**«Многоуровневая парковка по ул. Питерская, г. Краснодар.
Корректировка»**

Раздел 2. Схема планировочной организации земельного участка

2217-ПР-ПЗУ

Корректирующая информация

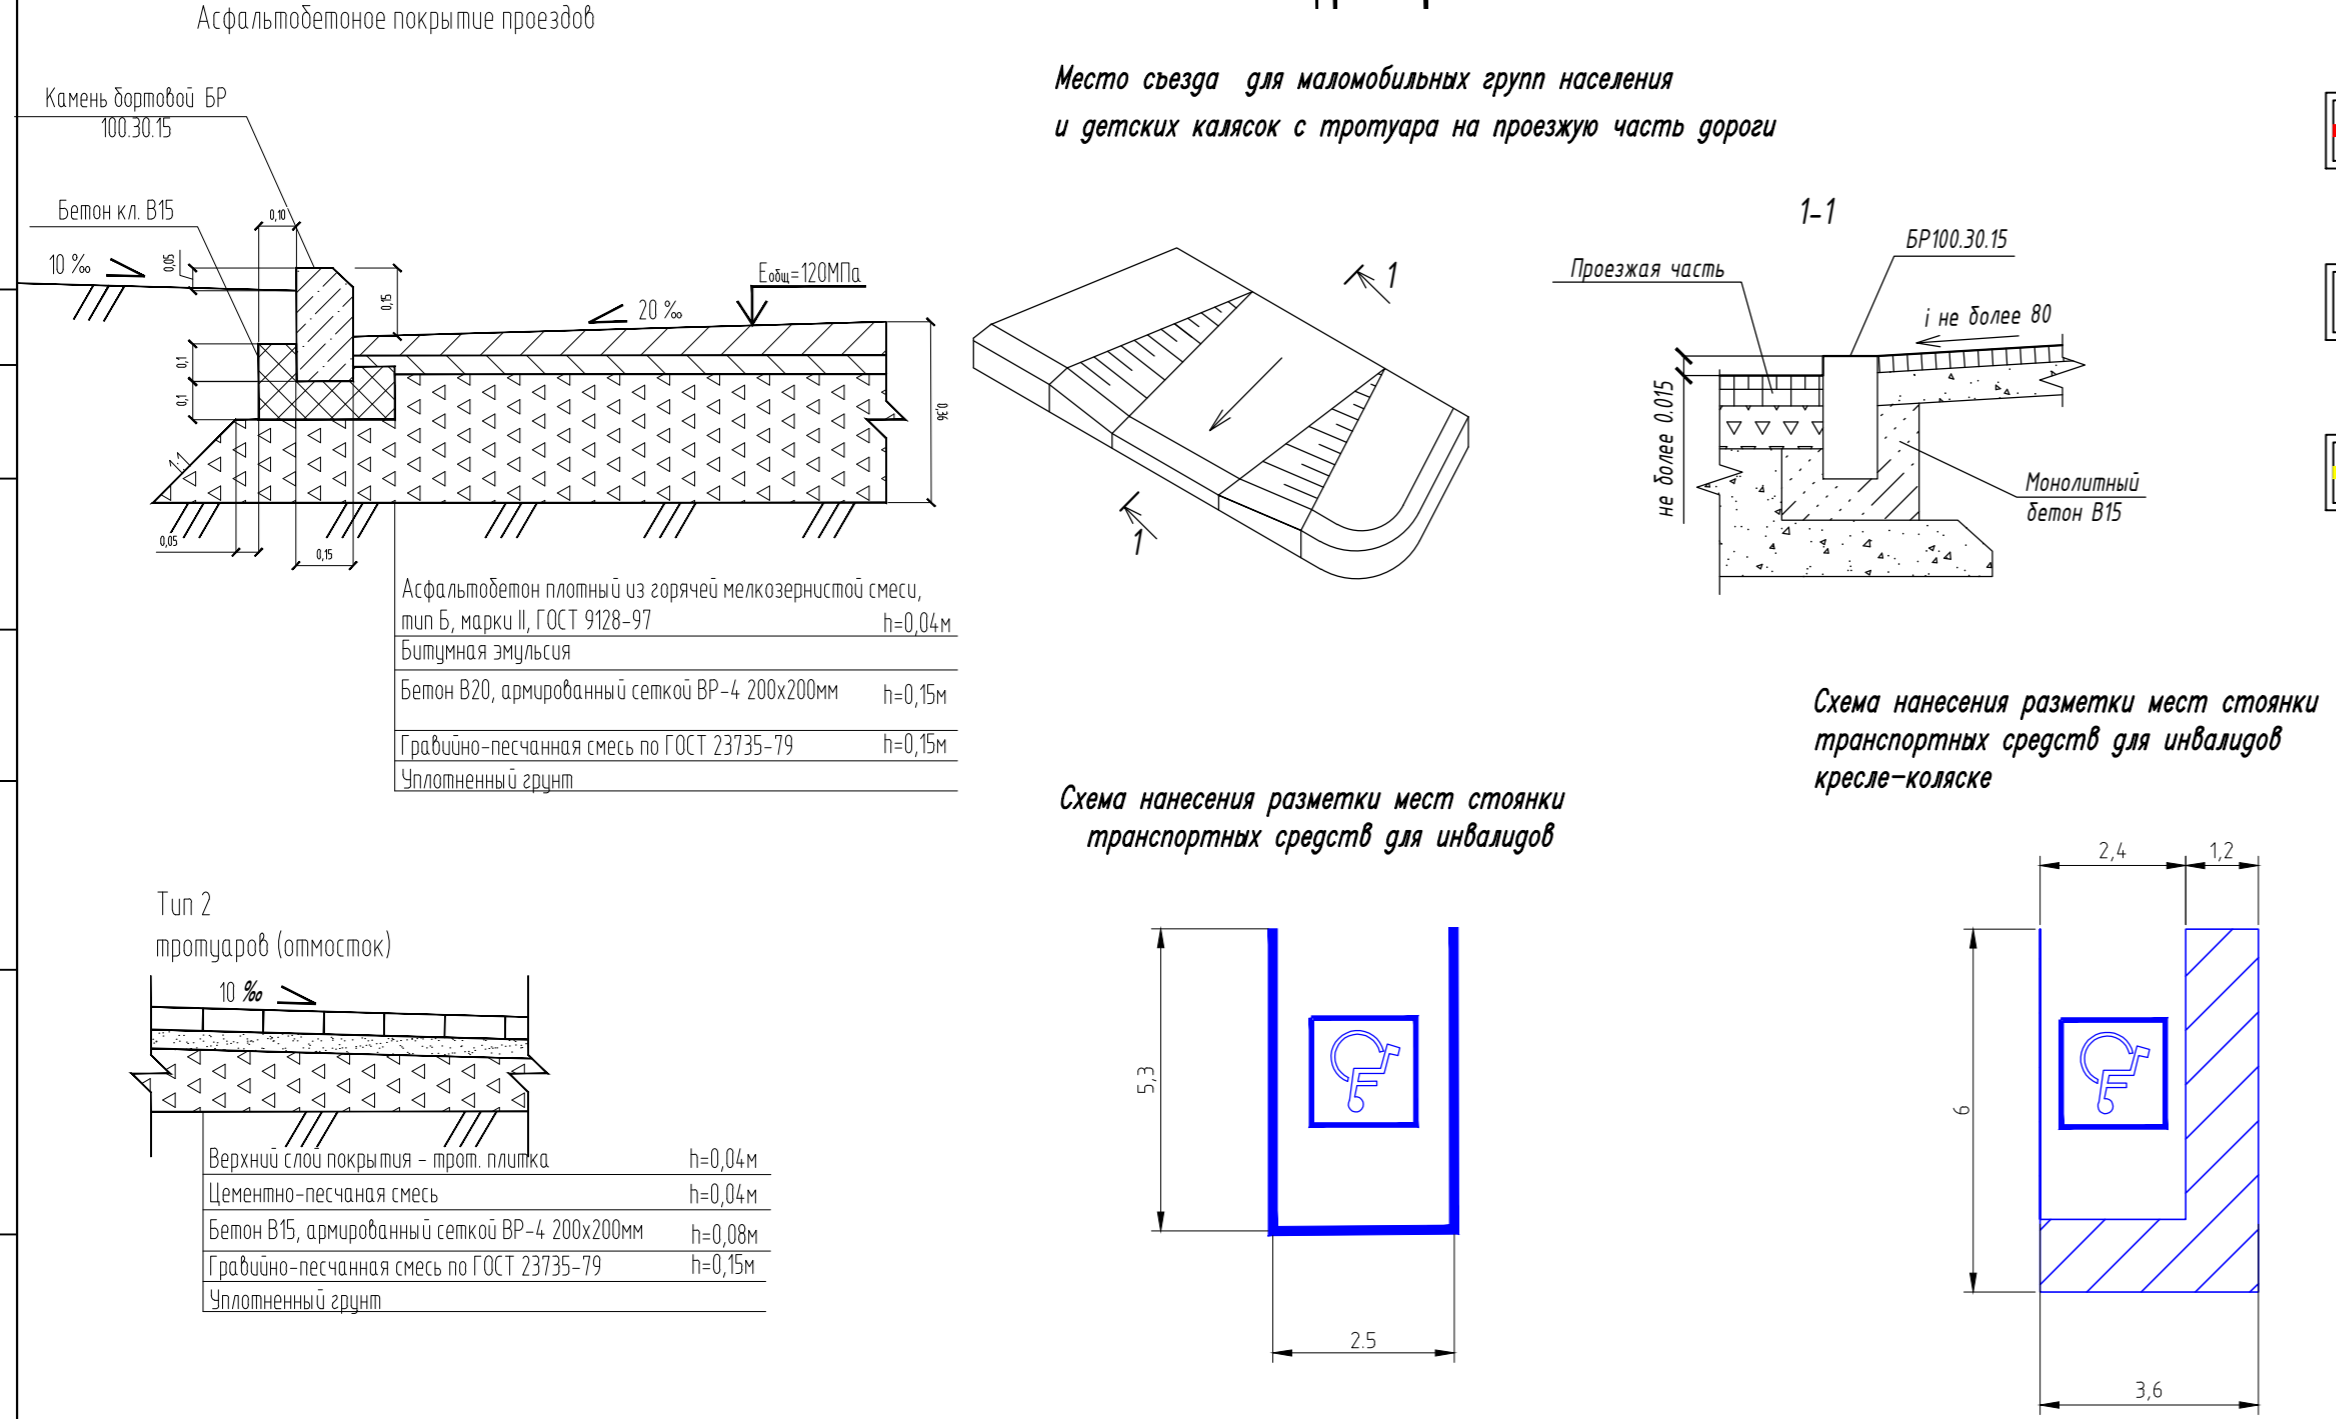
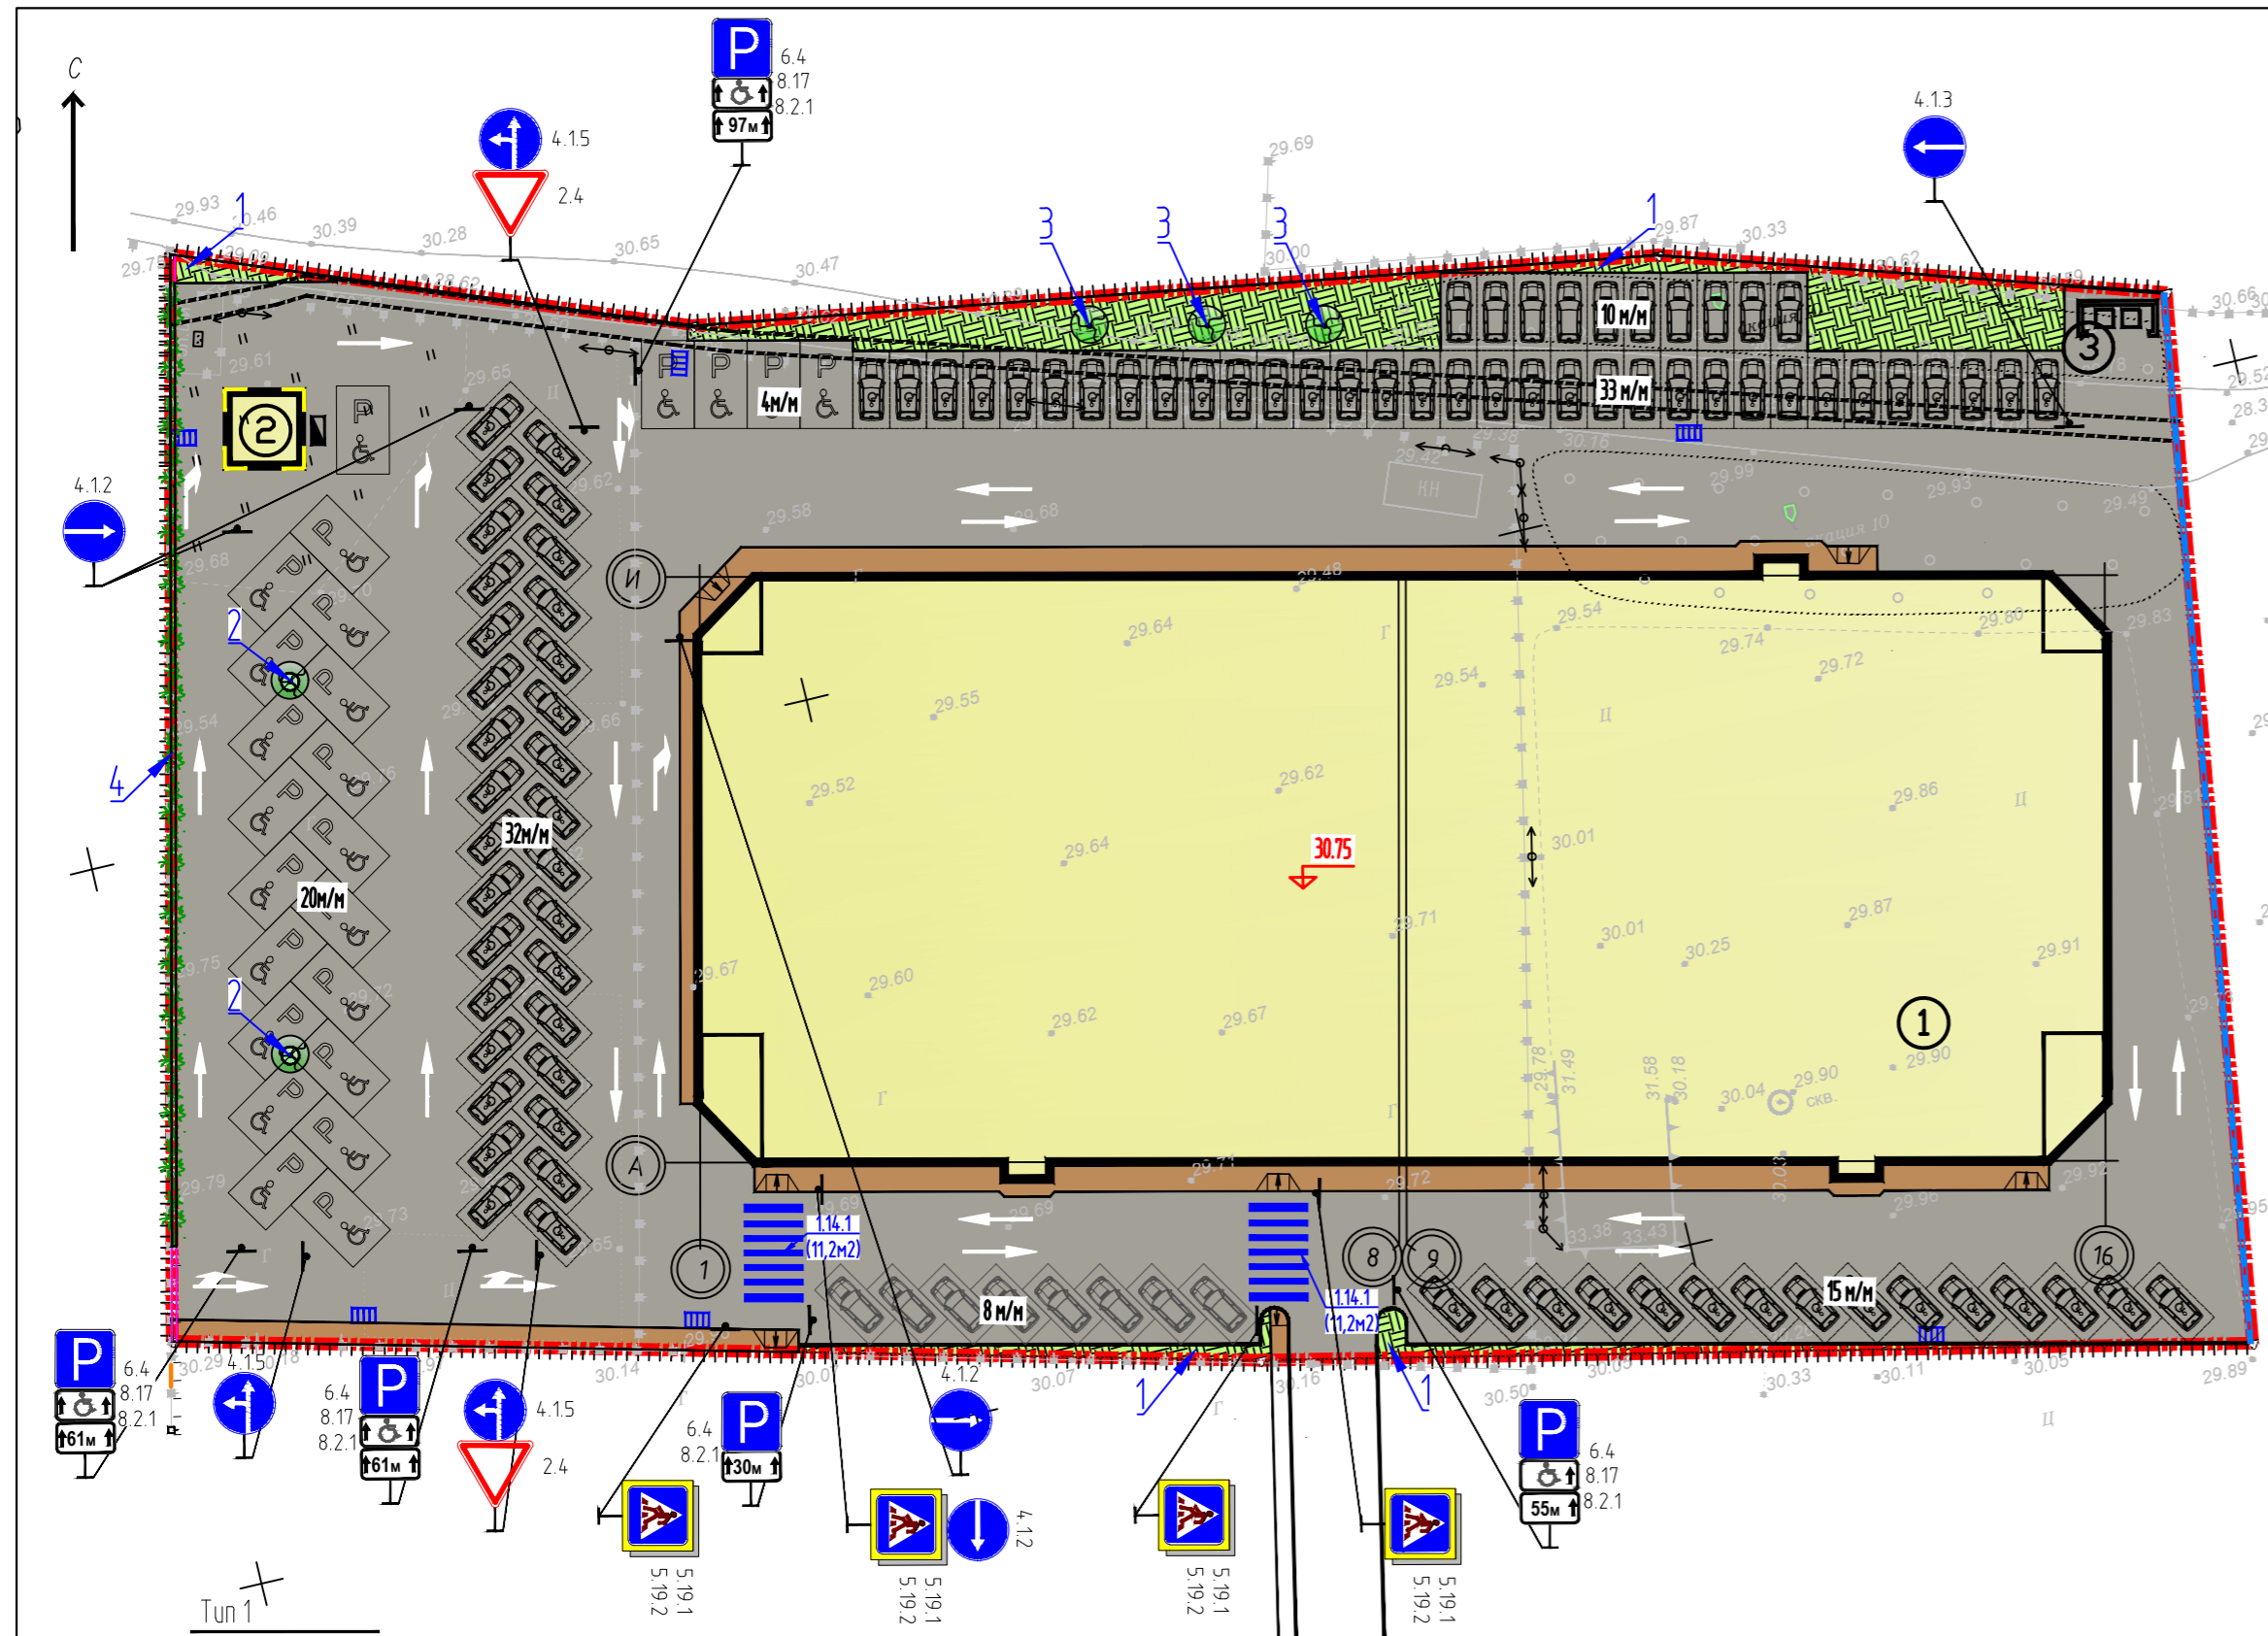
На листе 3 графической части раздела изменены:

- Добавлены тротуары;
- Перемещена ТП и площадка ТБО;
- Месторасположение озеленения;
- Добавлена подпорная стена;
- Расположение парковочных мест;
- Откорректирована ведомость покрытий;
- Добавлена экспликация проектируемых растений;
- Добавлена ведомость технических средств организации дорожного движения;
- Добавлена приствольная решетка и колесоотбойник;
- Добавлены места съезда маломобильных групп населения и схемы нанесения разметки мест стоянки транспортных средств для инвалидов (инвалидов на кресле коляске).

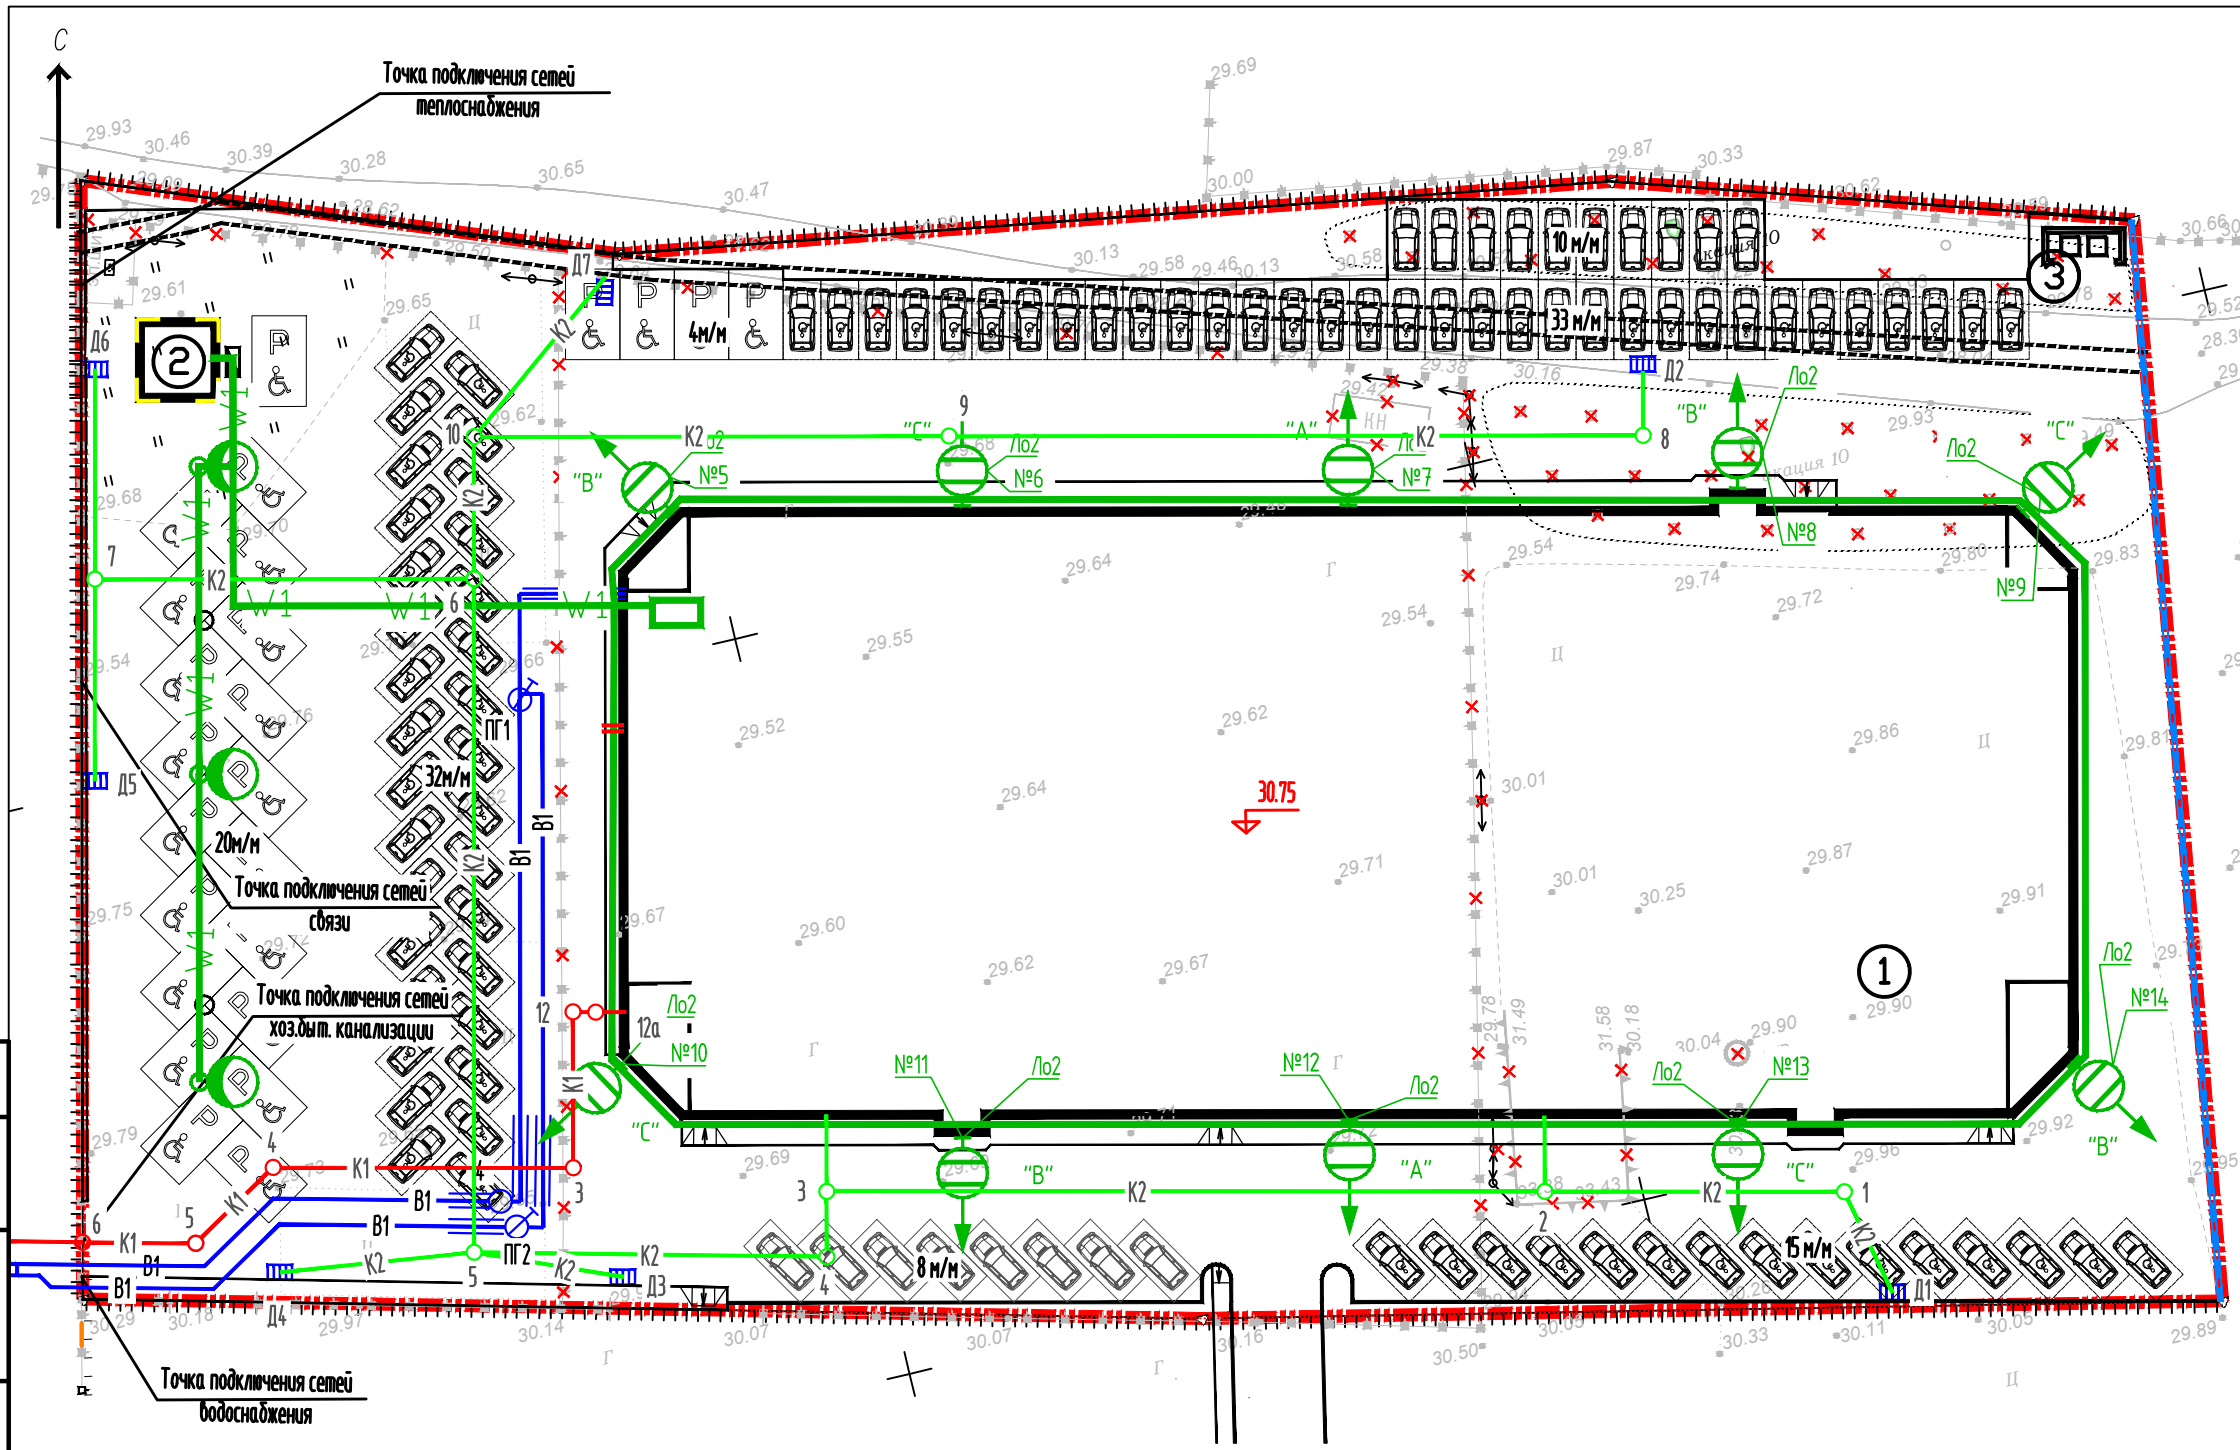
На листе 5 графической части раздела изменены:

- Добавлены тротуары;
- Перемещена ТП и площадка ТБО;
- Добавлена подпорная стена;
- Расположение парковочных мест;
- Откорректированы сети электроснабжения.
- Откорректированы сети водоснабжения(В1).
